OGGETTO: Comunicazione di modifica non sostanziale dell'A.I.A. n. DPC025/49 del 10/02/2021 aggiornata con AIA DPC025/128 DEL 11/05/2023, ai sensi dell'art. 29-nonies del D. Lgs. 152/2006 – Società Martini S.p.A. S. Omero (TE). Rif. nota acquisita al prot. ARTA n. prot. 39004 del 07.10.2024.

**Istanza di modifica non sostanziale dell'A.I.A. n. DPC025/49 del 10/02/2021 e s.m.i.,
ai sensi dell'art. 29-nonies del D.Lgs. 152/2006
Società Martini S.p.A.
S. Omero (TE)**

Valutazioni tecniche

2) Modifica della linea di rete fognaria a servizio del capannone n. 4

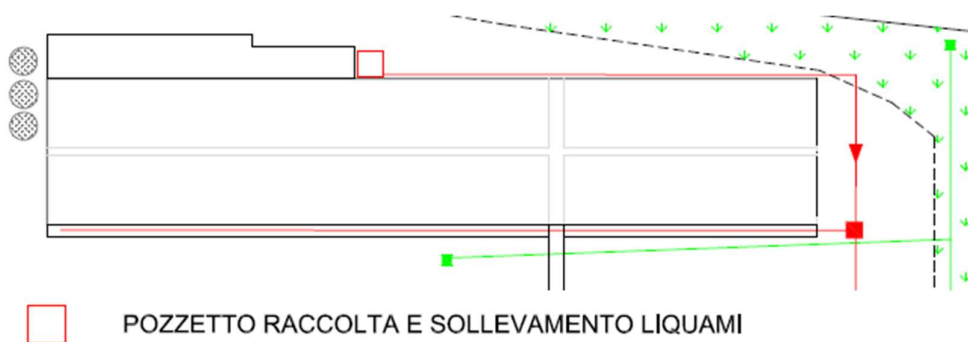
Si prende atto della modifica della rete fognaria resasi necessaria per sopperire alla mancanza delle opportune pendenze, che può qualificarsi come modifica non sostanziale che richiede l'aggiornamento dell'AIA, ai sensi della DGR 917/11 e della DGR 117/19.

Pur non rientrando fra le modifiche oggetto del presente procedimento, si chiede all'azienda di specificare lo stato dell'iter concessorio di derivazione delle acque sotterranee.
